RESPUESTAS a los comentarios recibidos al Proyecto de Modificación a la Norma Oficial Mexicana NOM-138-SEMARNAT/SS-2003, Límites máximos permisibles de hidrocarburos en suelos y las especificaciones para su caracterización y remediación, para quedar como Norma Oficial Mexicana NOM-138-SEMARNAT/SA1-2008, Límites máximos permisibles de hidrocarburos en suelos y lineamientos para el muestreo y la remediación (Continúa en la Tercera Sección)

CUAUHTÉMOC OCHOA FERNÁNDEZ, Subsecretario de Fomento y Normatividad Ambiental y Presidente del Comité Consultivo Nacional de Normalización de Medio Ambiente y Recursos Naturales, y MIKEL ANDONI ARRIOLA PEÑALOSA, Comisionado Federal para la Protección contra Riesgos Sanitarios y Presidente del Comité Consultivo Nacional de Normalización de Regulación y Fomento Sanitario, con fundamento en lo dispuesto en los Artículos 32 bis fracciones I y IV y 39 fracción XXI de la Ley Orgánica de la Administración Pública Federal; 47 fracciones II y III de la Ley Federal sobre Metrología y Normalización; 33 del Reglamento de la Ley Federal sobre Metrología y Normalización; 8 fracción V del Reglamento Interior de la Secretaría de Medio Ambiente y Recursos Naturale

APÉNDICE B. INFORMATIVO DIAGRAMA GENERAL DE MUESTREO PARA LA CARACTERIZACIÓN DE UN SITIO CONTAMINADO

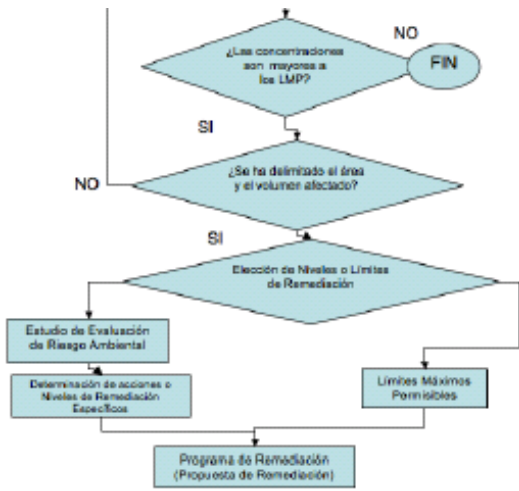
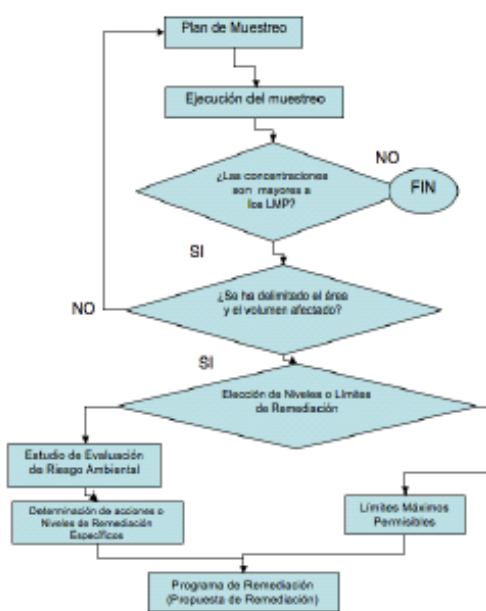
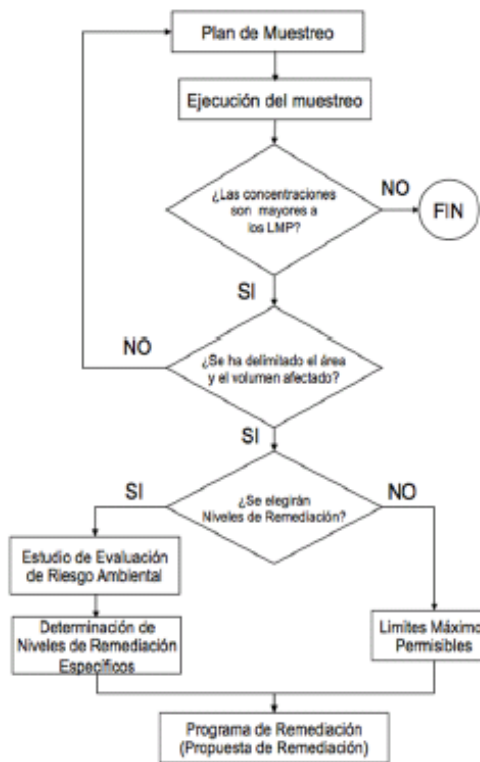
Por lo anterior, se modificó parte del diagrama para quedar como sigue:

Clarificar y revisar el diagrama de flujo.

No se indica el principio ni el fin del proceso.

El diagrama se refiere en el título al muestreo para caracterización, pero el muestreo en sí son solamente las dos primeras actividades, todas las demás serían parte de la propuesta de remediación; es necesario revisar el sentido del diagrama.

NO PROCEDE

APÉNDICE B, INFORMATIVO DIAGRAMA GENERAL DE MUESTREO PARA LA CARACTERIZACIÓN DE UN SITIO CONTAMINADO

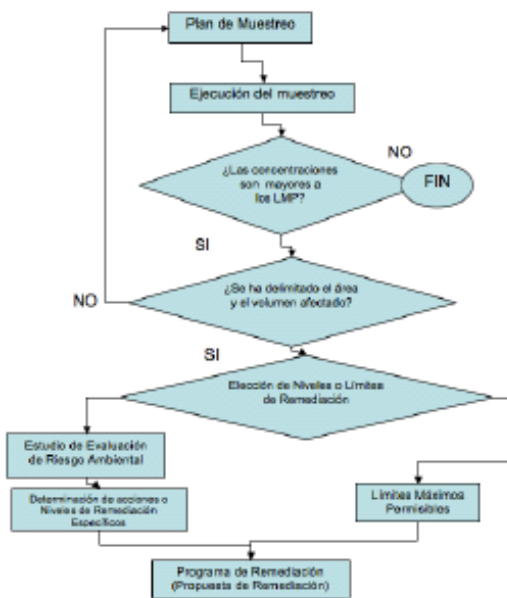
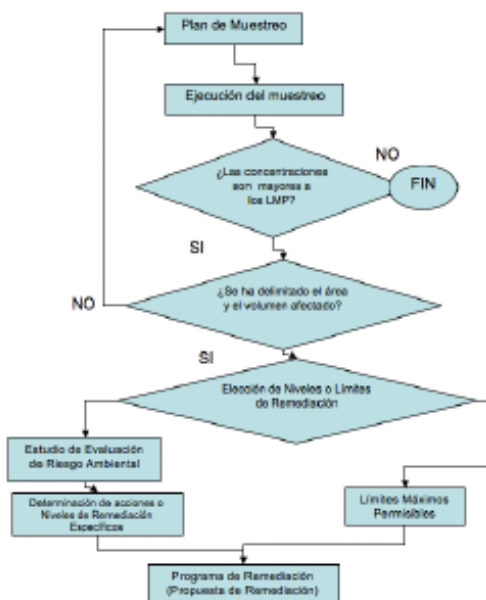
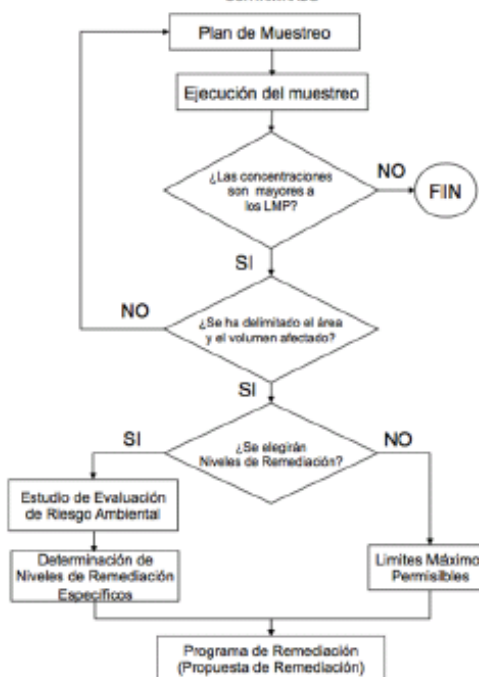
(Modificar la parte inferior del diagrama en la forma siguiente:)

Aclarar la aplicación en el diagrama

PROCEDE

ACLARACIÓN:
